RÉPONSES À LA SÉRIE 1 DE QUESTIONS ET
COMMENTAIRES DU MELCCFP

Projet éolien Les Jardins

Dossier 3211-12-267

SEPTEMBRE 2025

Atlas d'inventaire des milieux hydriques 3/57

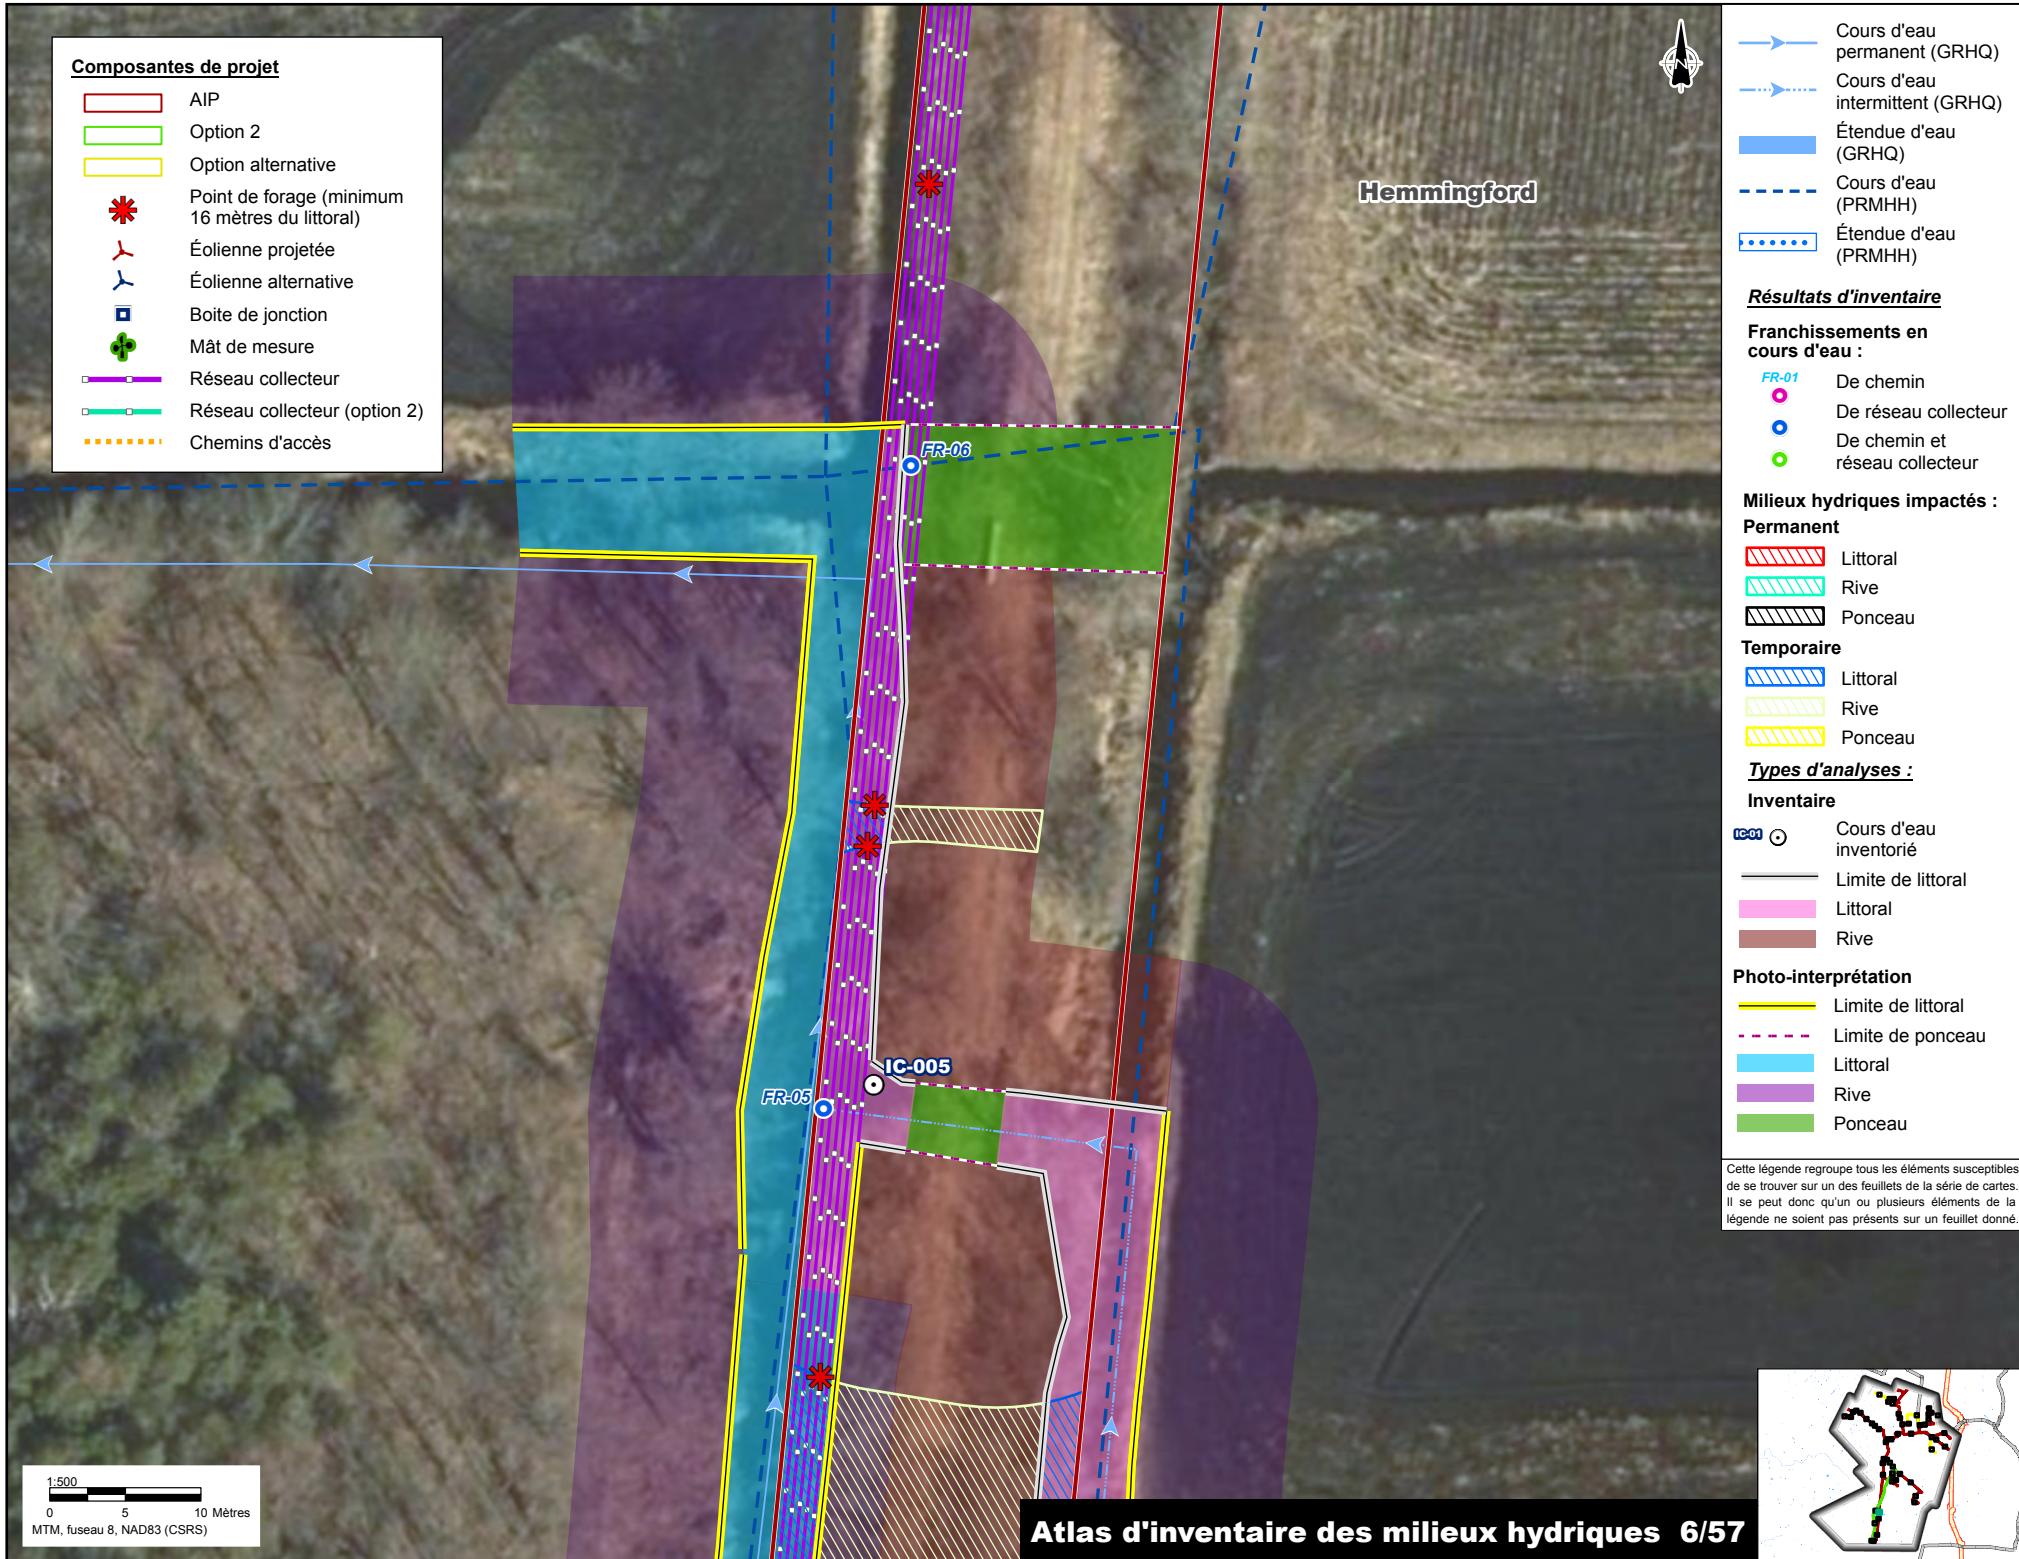
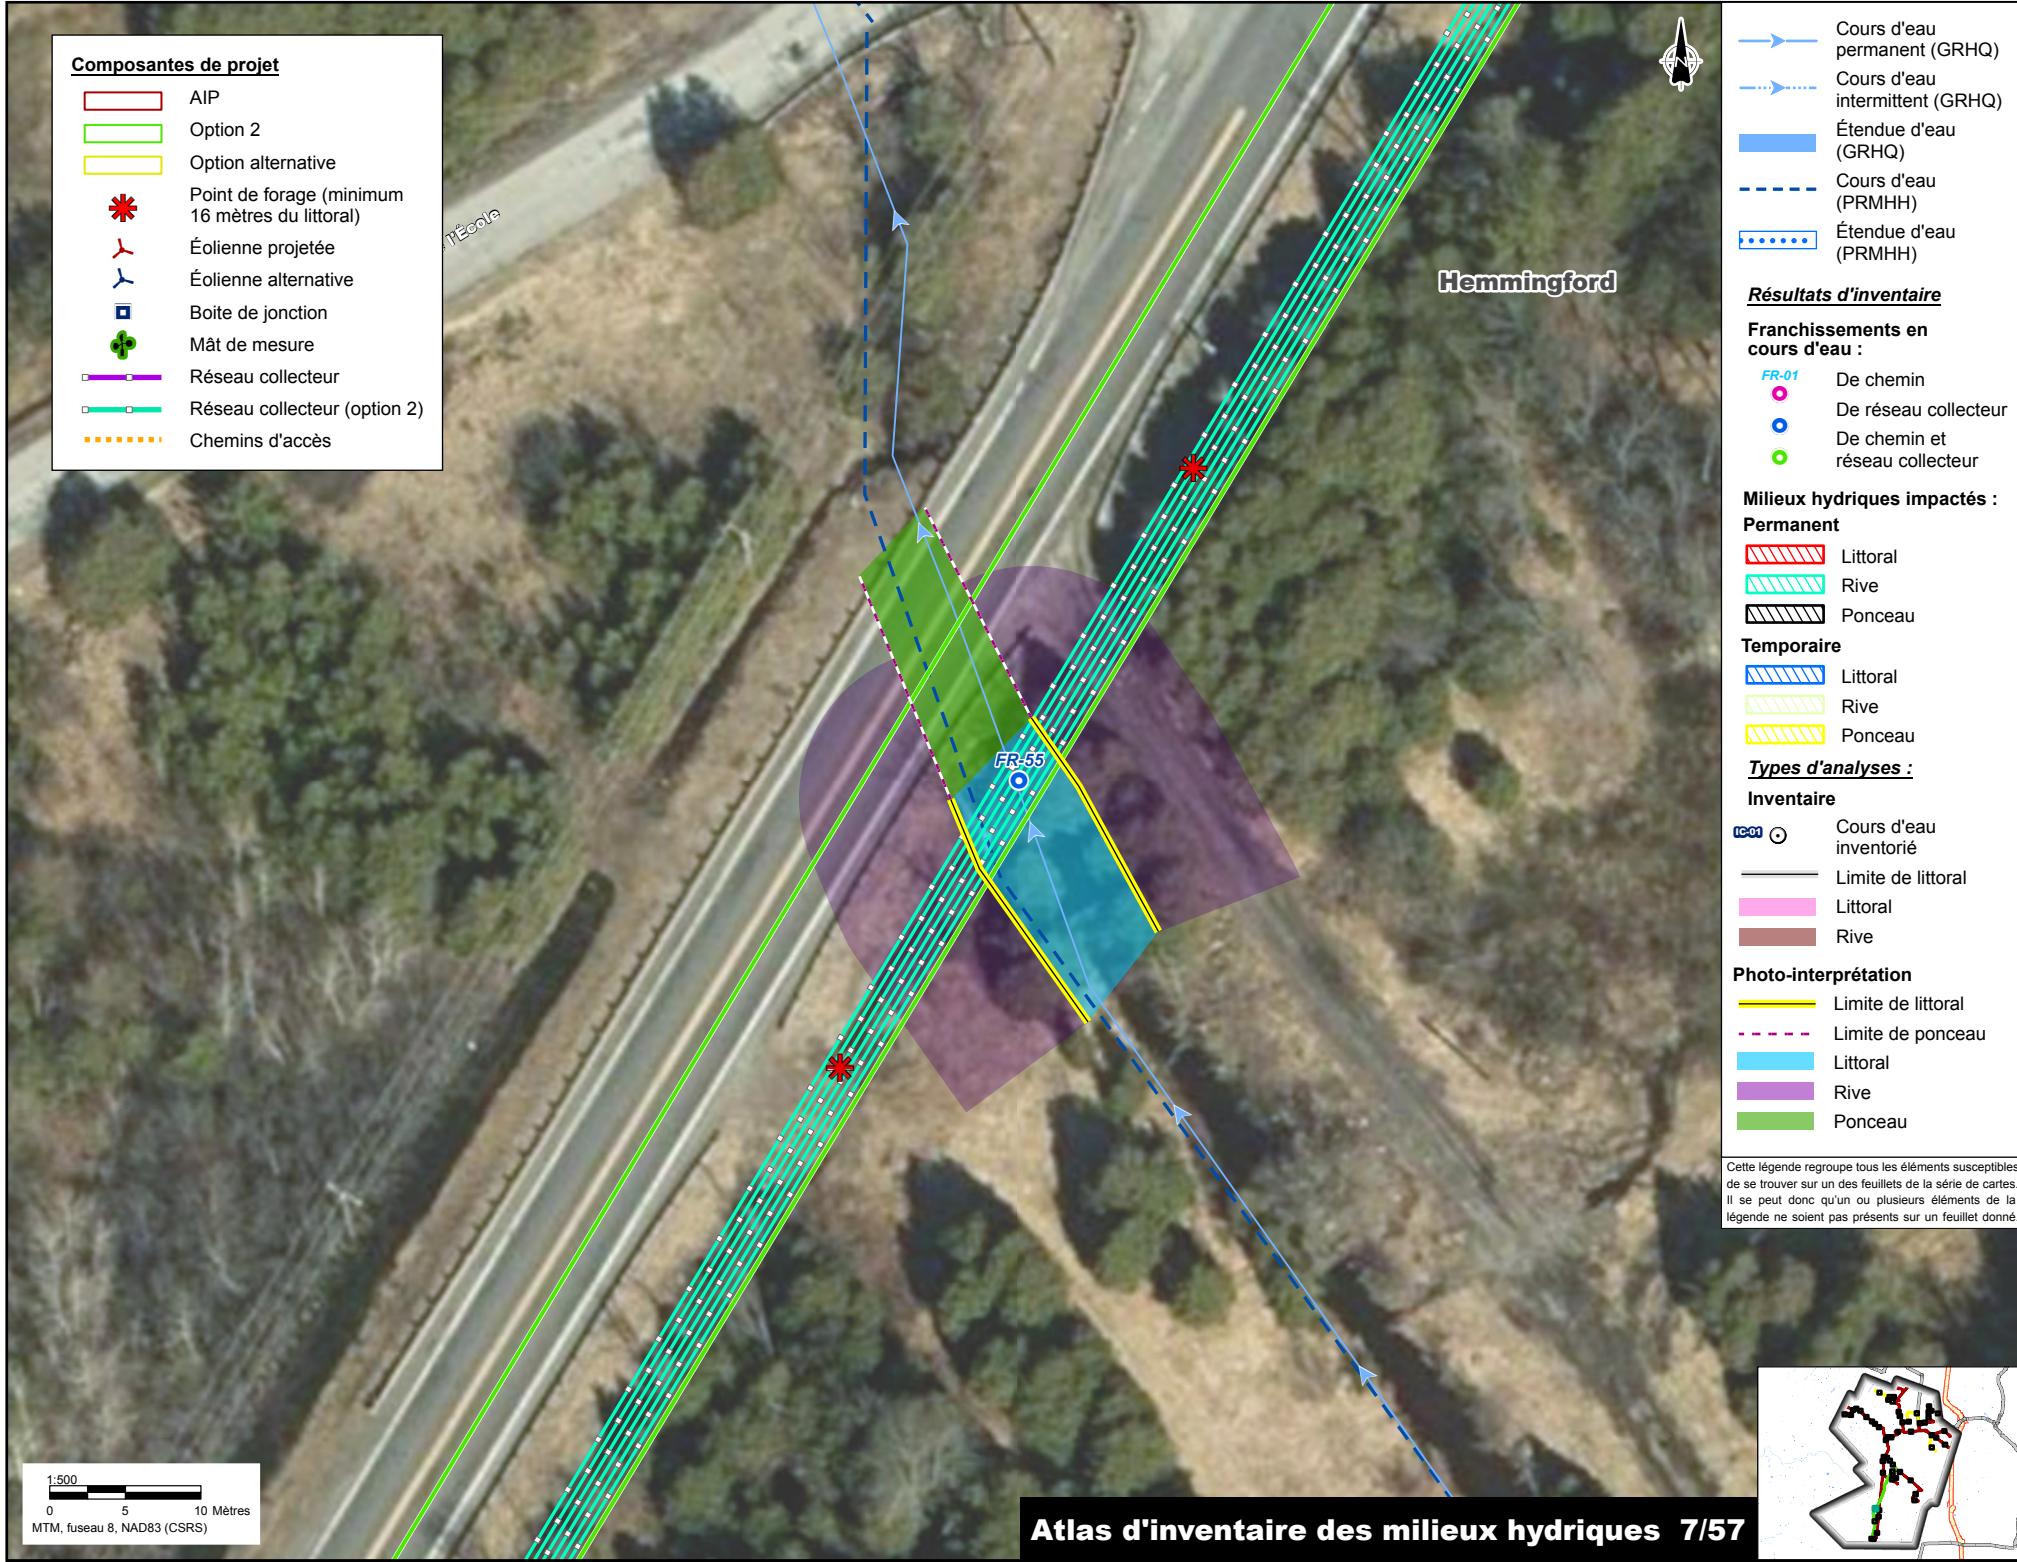
QC - 41 En lien avec les exigences énoncées à la section 2.3.2 de la directive ministérielle, l'atlas des composantes de projet présentée à l'annexe 6-A de l'étude d'impact représente les cours d'eau de la zone d'étude identifiée dans la Géobase du réseau hydrographique du Québec et dans le Plan régional des milieux humides et hydriques (PRMH) de la MRC des Jardins-de-Napierville à l'aide de lignes.

Cela dit, l'étude d'impact ne précise pas la superposition des infrastructures et ouvrages projetés par rapport à la localisation de la limite du littoral, ni la rive applicable à chacun, des cours d'eau relevés dans l'aire d'implantation du projet, conformément aux définitions de l'article 4 du *Règlement sur les activités dans des milieux humides, hydriques et sensibles* (chapitre Q-2, r. 0.1) (RAMHHS).

De plus, l'initiateur est invité à prendre note que la rive applicable aux cours d'eau selon l'article 4 du RAMHHS est de 10 ou 15 m en tout temps, dépendamment de la pente et de la hauteur du talus. Bien que la rive puisse être cultivée dans certains cas jusqu'à une distance de trois mètres de la limite du littoral, la largeur de la rive applicable aux cours d'eau en terre cultivée demeure 10 ou 15 m, selon le cas de figure. Ainsi, les empiètements en rive associés aux chemins longeant de tels cours d'eau doivent être considérés, même s'ils respectent la distance minimale de trois mètres permise pour la culture.

Le bilan des superficies affectées de manière temporaire et permanente est disponible à la section 7.3.8 du chapitre 7 révisé. Ce dernier est transmis avec les documents complémentaires aux réponses. Veuillez noter que les changements au chapitre 7 révisé, par rapport au rapport initial, ont été surlignés en gris afin de faciliter la lecture à jour.
